Modulo per la presentazione delle osservazioni per i piani/programmi/progetti sottoposti a procedimenti di valutazione ambientale di competenza statale

ID: Codice procedura (ID_VIP/ID_MATTM): 12691

“Progetto di un impianto eolico denominato "Pitigliano" ubicato nei comuni di Pitigliano (GR) e Sorano (GR) costituito da 20 (venti) aerogeneratori di potenza nominale 7,0 MW per un totale di 140,0 MW con relative opere connesse ed infrastrutture indispensabili”

Alla luce di quanto descritto, possiamo concludere che la previsione *"Se a scala europea o nazionale la produzione di energia da fonti rinnovabili è spesso considerata*

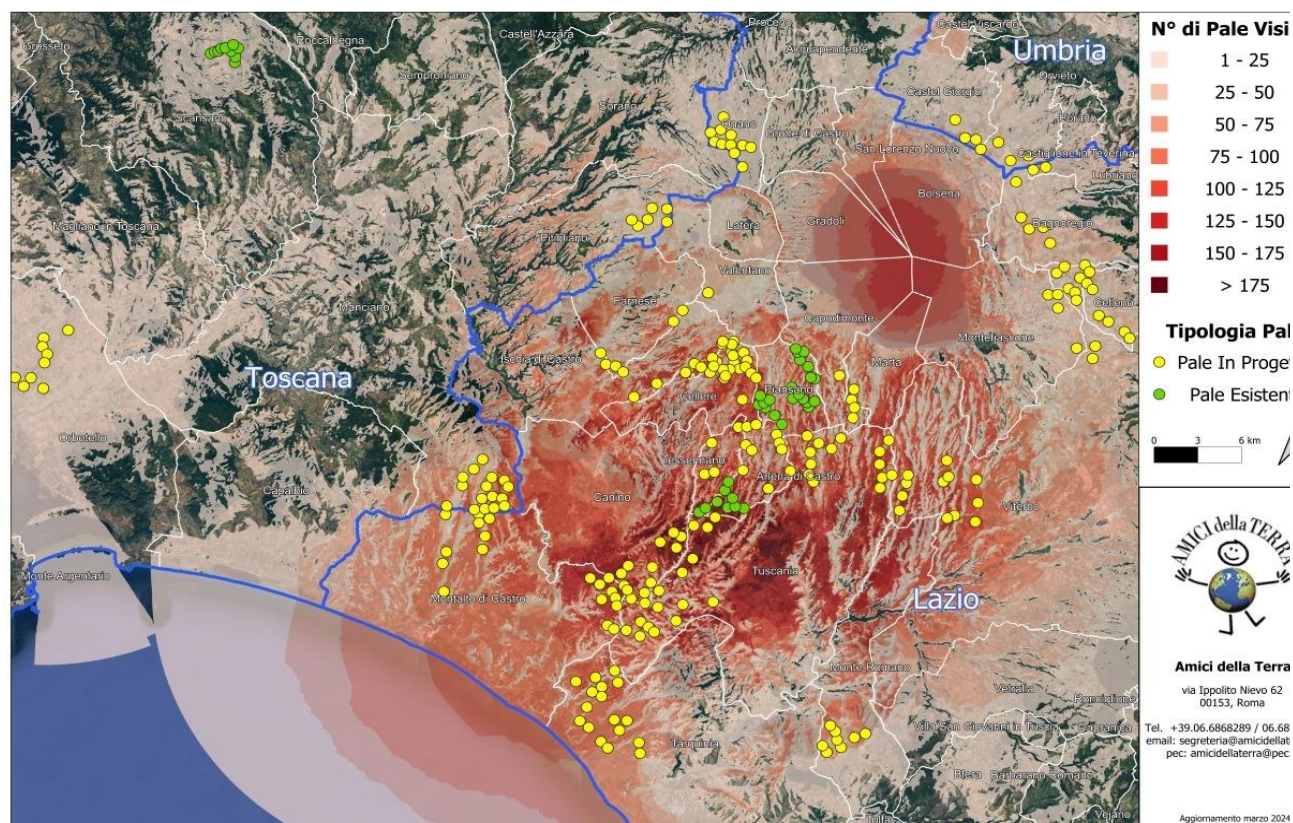
come unilateralmente positiva, è infatti a scala locale che lo sviluppo delle energie rinnovabili può produrre esternalità negative che intaccano i valori culturali e naturali del paesaggio, con potenziali ricadute sul turismo, sulla produzione agricola e sull'identità e riconoscibilità dei luoghi” (da D.G.R Lazio n. 390/2022) è quanto mai appropriata anche per il territorio della “Città del Tufo” e della Tuscia settentrionale identificabili storicamente e culturalmente nella Maremma interna.

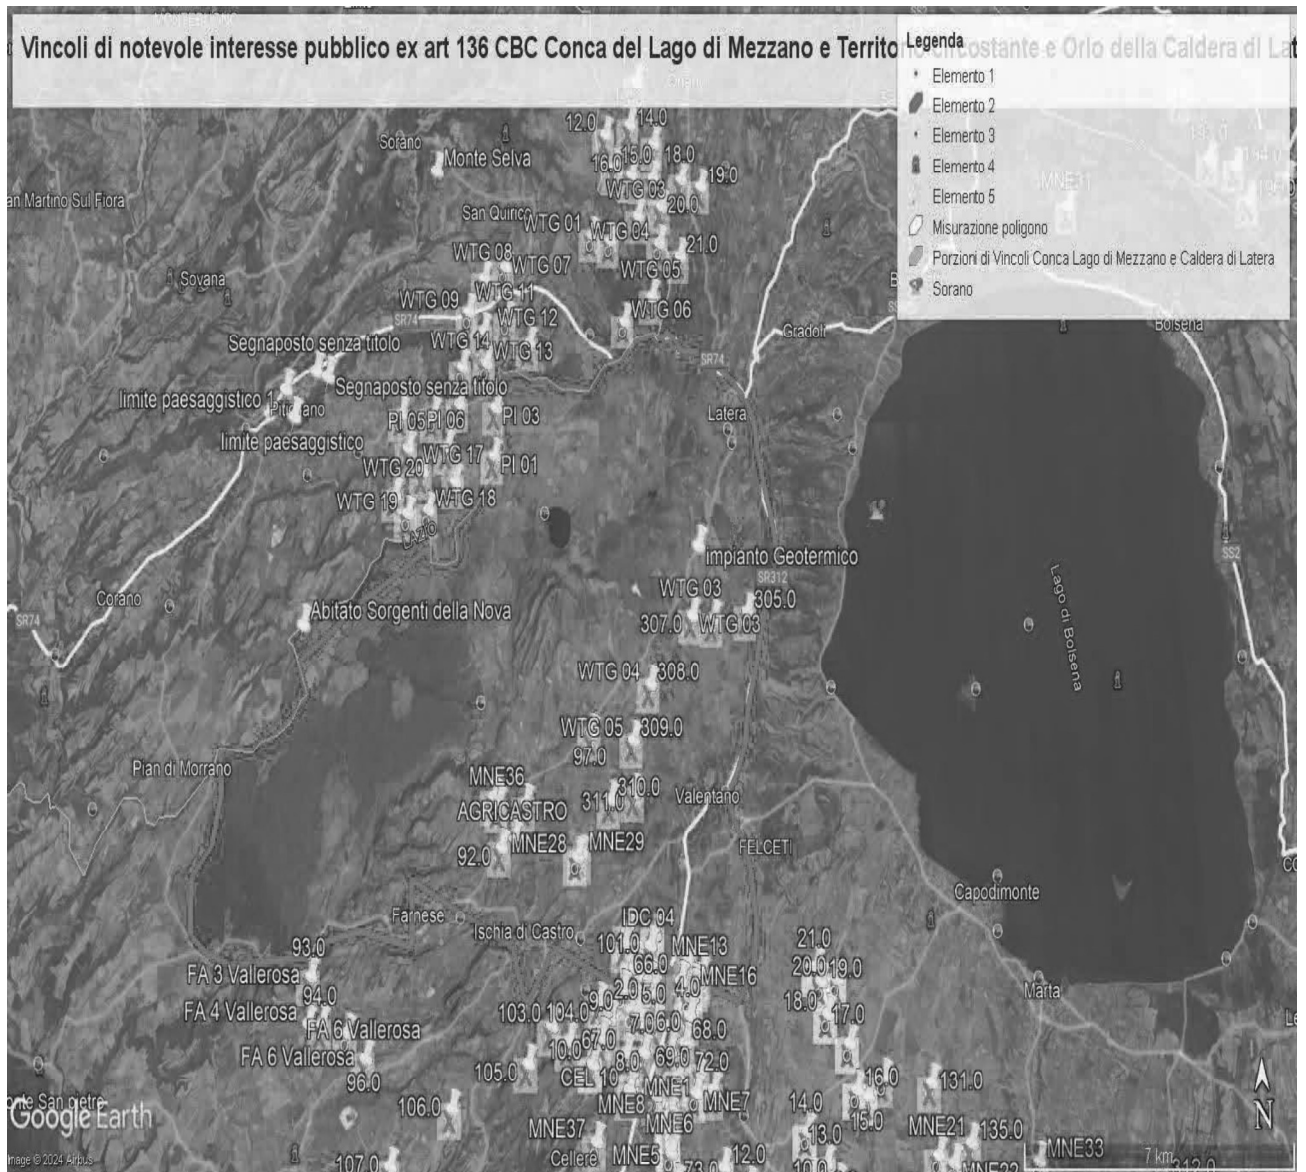
Come è illustrato nell'immagine si ribadisce che l'impianto industriale "Pitigliano" ricade completamente all'interno delle fasce di rispetto dei due vincoli di notevole

IMMAGINE n. 2 Impianto eolico industriale “Pitigliano” e distanze aerogeneratori dai Vincoli della Conca del Lago di Mezzano...

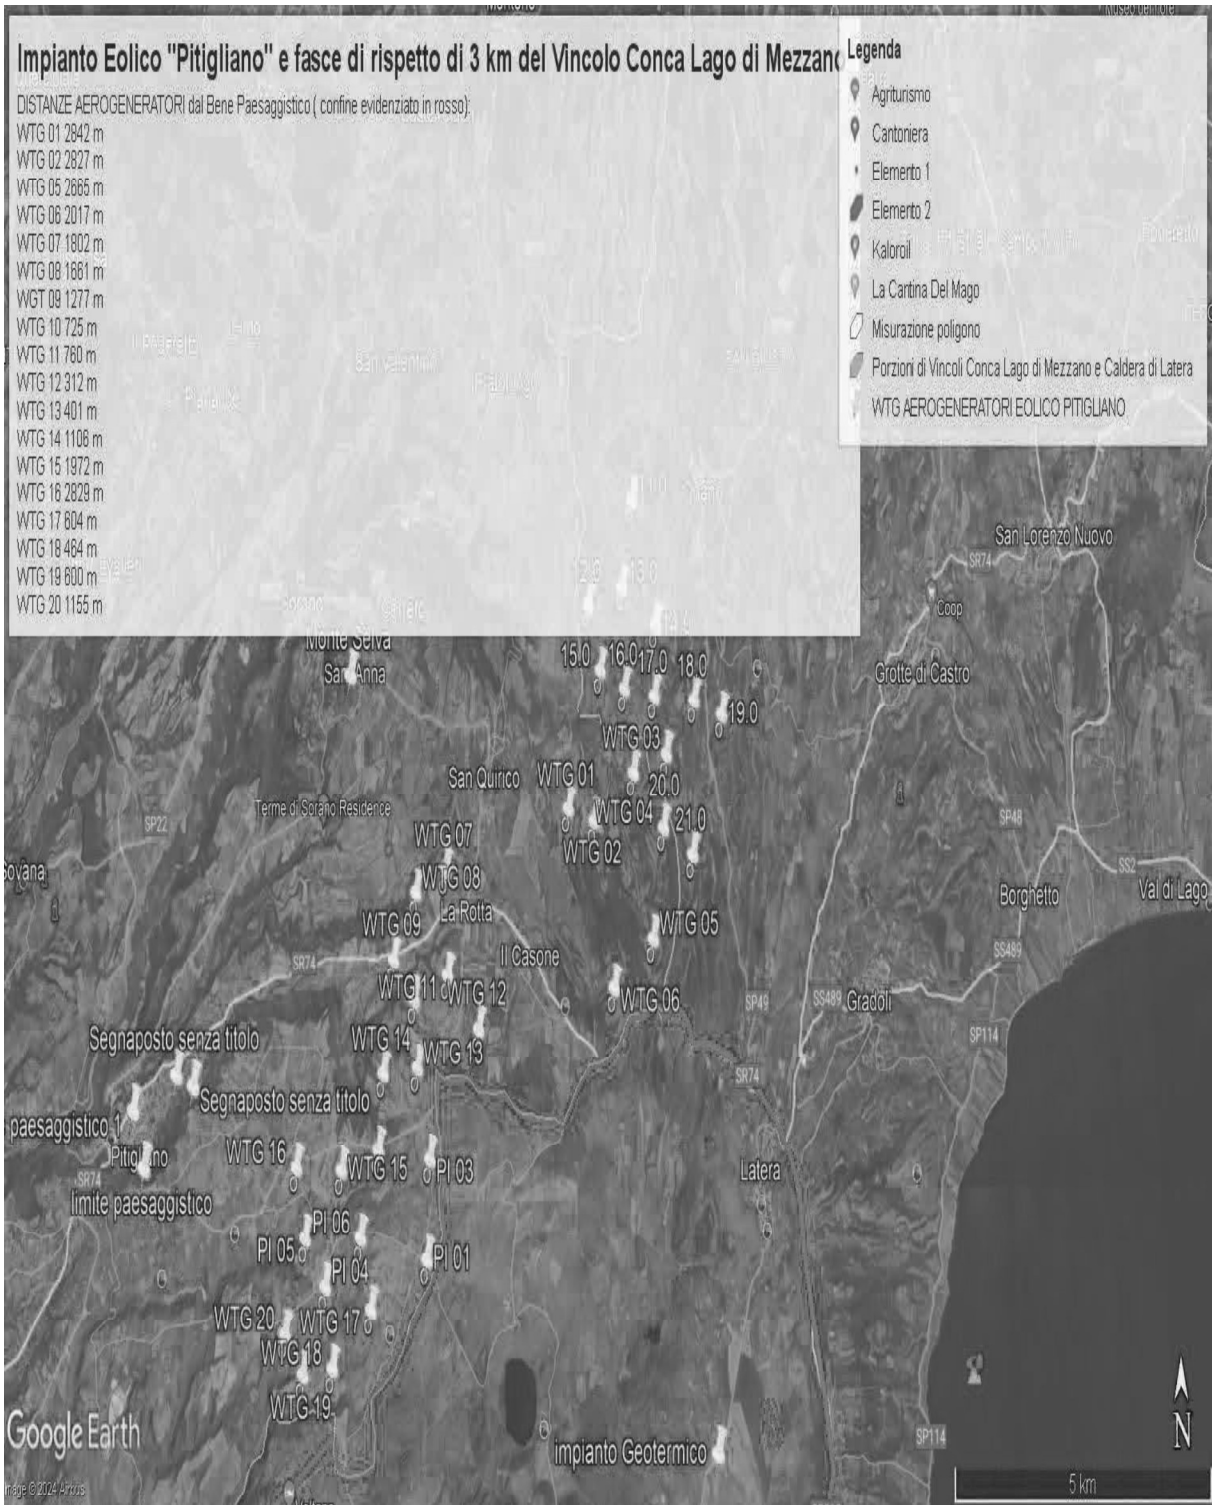
Al contrario si evidenzia che l'impianto eolico industriale citato non solo ricadrebbe con tutti e 20 gli aerogeneratori all'interno delle fasce di rispetto di 3 km di due vincoli paesaggistici di notevole interesse pubblico esistenti nella Regione Lazio e con una parte di essi nel vincolo paesaggistico del Centro abitato di Sorano (GR) quindi in aree non idonee all'installazione di impianti di energia rinnovabile. Addirittura, alcuni aerogeneratori sarebbero ubicati a poche centinaia di metri dai perimetri dei due vincoli paesaggistici laziali ex art 136 del CBC.

IMMAGINE n. 3 Impianto eolico industriale “Pitigliano” e distanze aerogeneratori dai Vincolo “Orlo della Caldera di Latera.

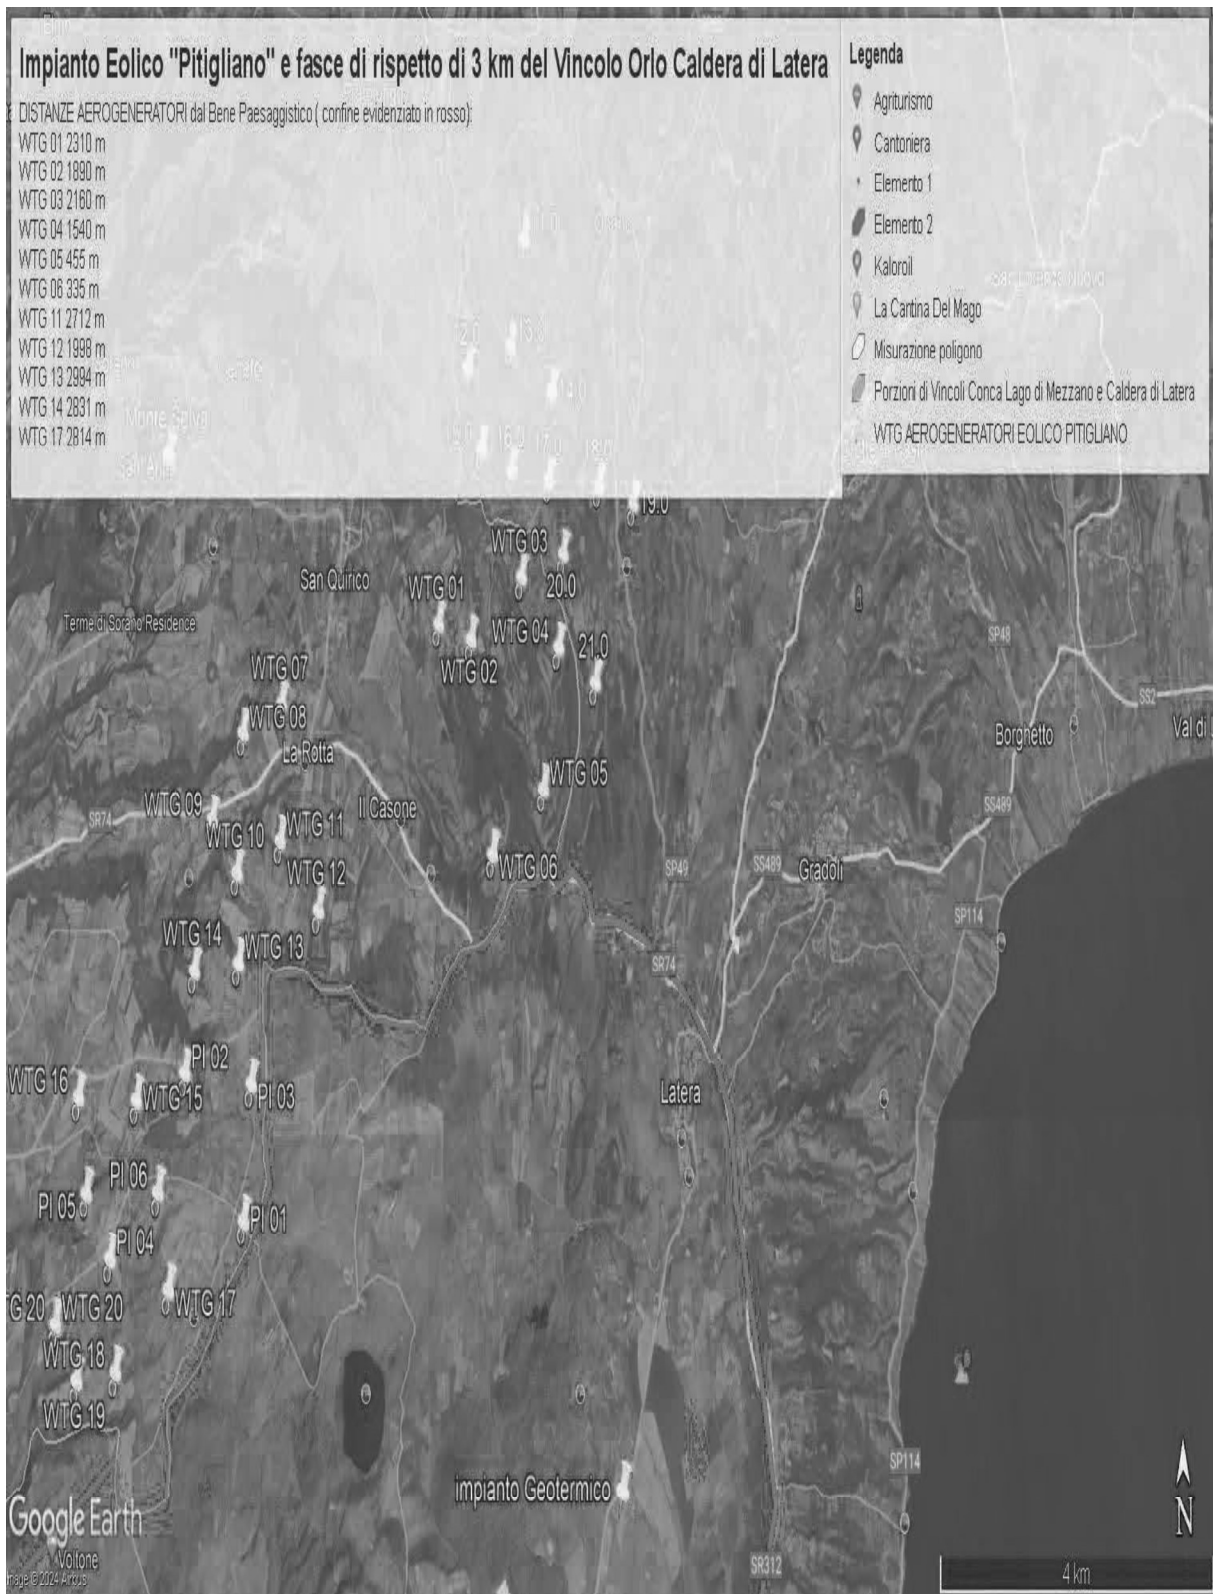
Concludendo, si evidenzia ancora che la proponente non effettuando la procedura prevista dalla Parte III delle Linee Guida nazionali ha ignorato un vincolo paesaggistico di notevole interesse pubblico istituito con un provvedimento del Segretariato regionale del Ministero della Cultura per il Lazio che ha emanato il Decreto di dichiarazione di notevole interesse pubblico n. 22 del 15.02.2024 ai sensi e per gli effetti dell'art. 136, co. 1, lett. c) e d) del decreto legislativo 22 gennaio 2004, n. 42, "Ambito paesaggistico, geologico e geomorfologico dell'orlo della caldera di

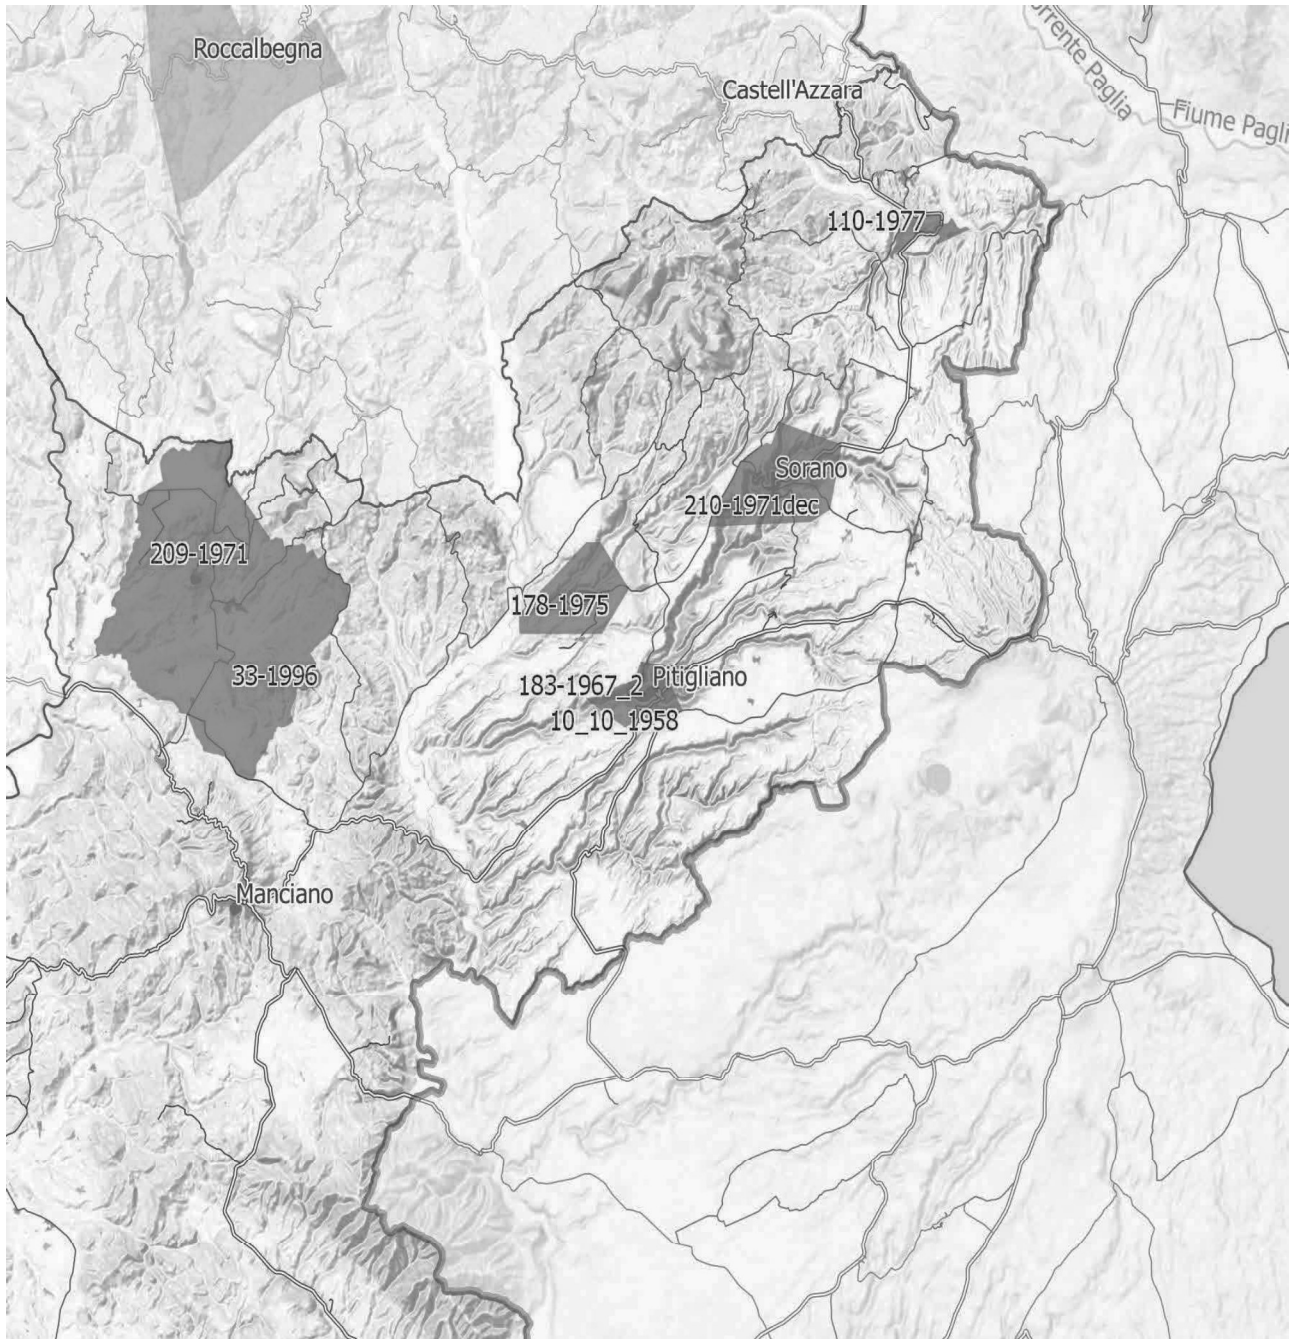
Inoltre, come sostiene la Proponente parte dell'impianto si verrebbe a trovare a 3,5 km dal centro abitato di Sorano. Infatti, tre degli aerogeneratori WTG 08, 09, 10 sono addirittura all'interno delle fasce di rispetto dei 3 km del suo vincolo paesaggistico di notevole interesse pubblico ex art 136 del CBC. Si evidenzia che così si crea

IMMAGINE n 5. Mappa eolici elaborata dall'Associazione Amici della Terra. La mappa evidenzia il cumulo degli impianti tra Lazio e Toscana.

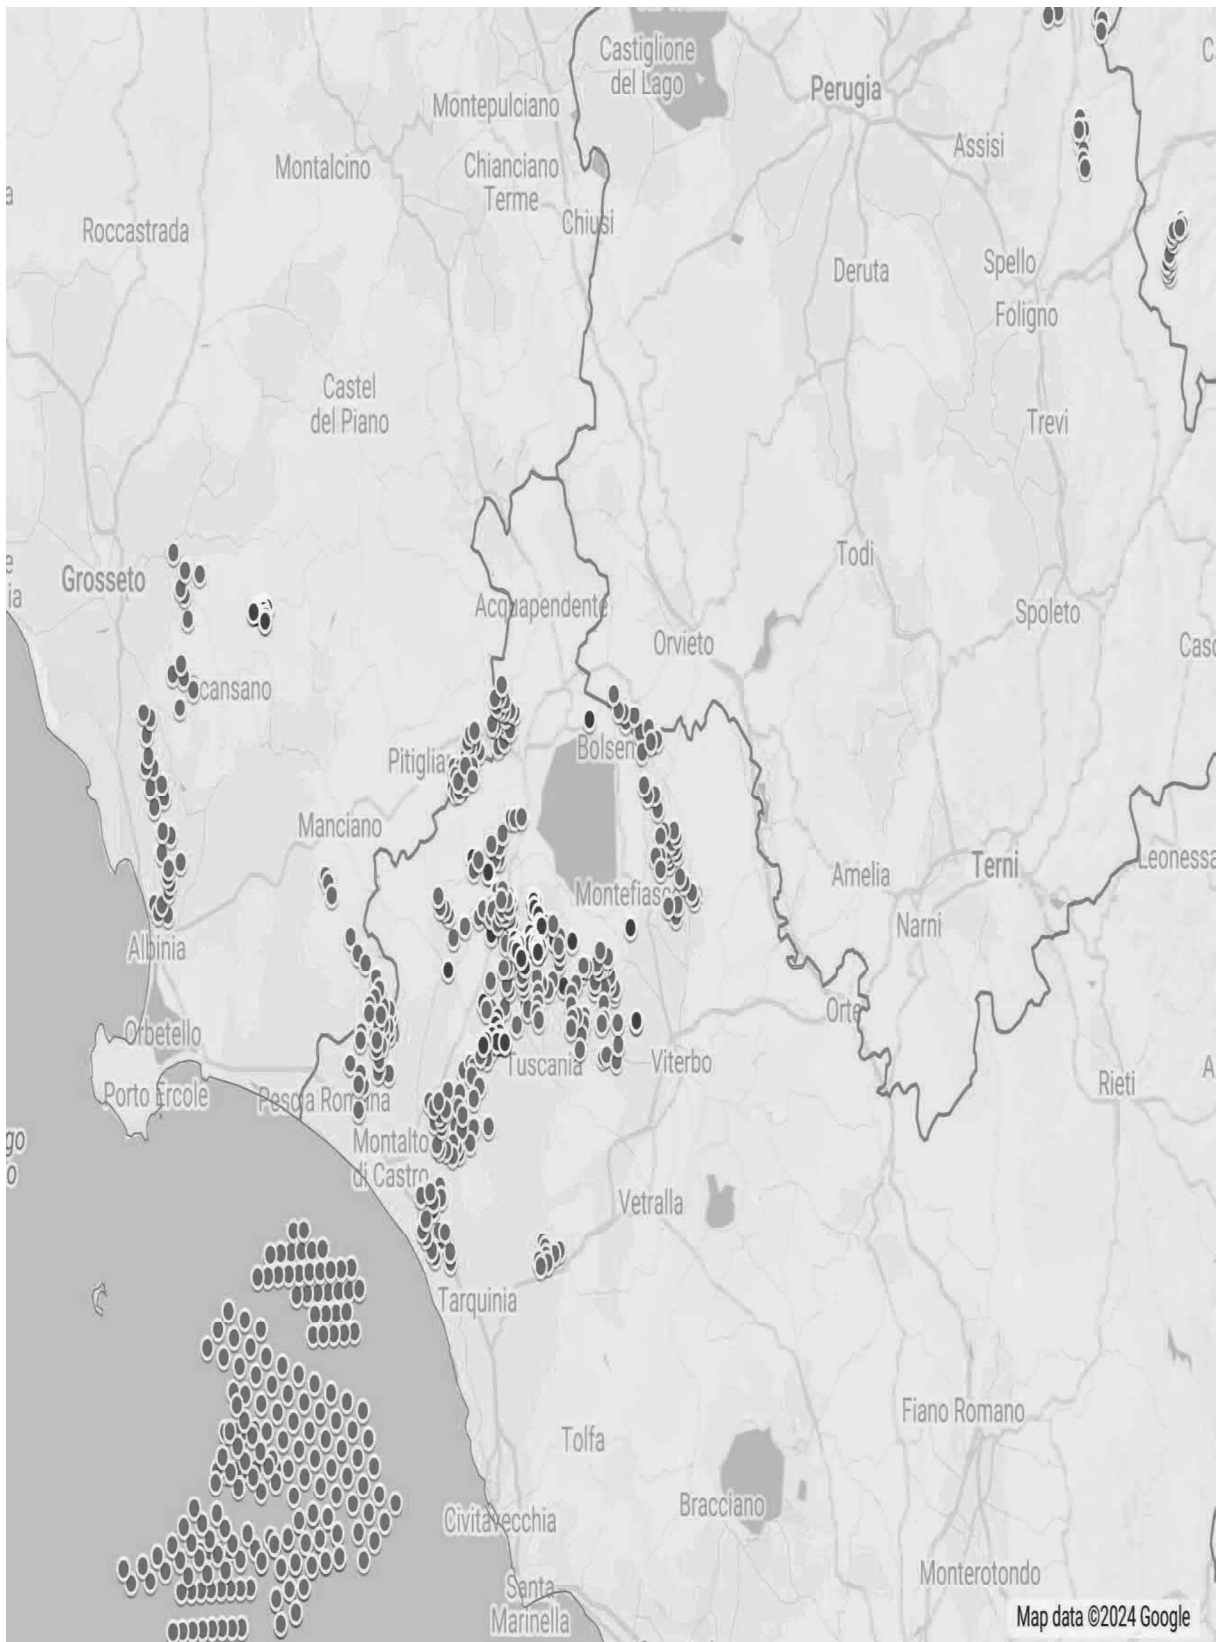
Riguardo al cumulo degli impianti FER, le mappe prodotte dalla proponente riguardano, come già evidenziato, soltanto una parte molto piccola degli impianti FER dell'area intermedia e vasta e in particolare di quelli eolici che contribuiscono a creare un notevole cumulo e la saturazione del territorio tosco laziale. Riguardo al cumulo dei soli impianti eolici si riporta la mappa dell'intervisibilità degli impianti eolici elaborata dall'Associazione nazionale “Amici della Terra”.

Se agli impianti eolici rappresentati qui sopra che non comprendono sia l'impianto eolico Pitigliano e le altre 14 pale del progetto eolico in verifica amministrativa sempre nel territorio di Pitigliano si aggiungono i migliaia di ettari (7000 fin'ora) di territorio occupato dagli impianti fotovoltaici e agrivoltaici e dalle altre tipologie appare chiaro il numero spropositato degli impianti FER nella bassa toscana e nella Tuscia.
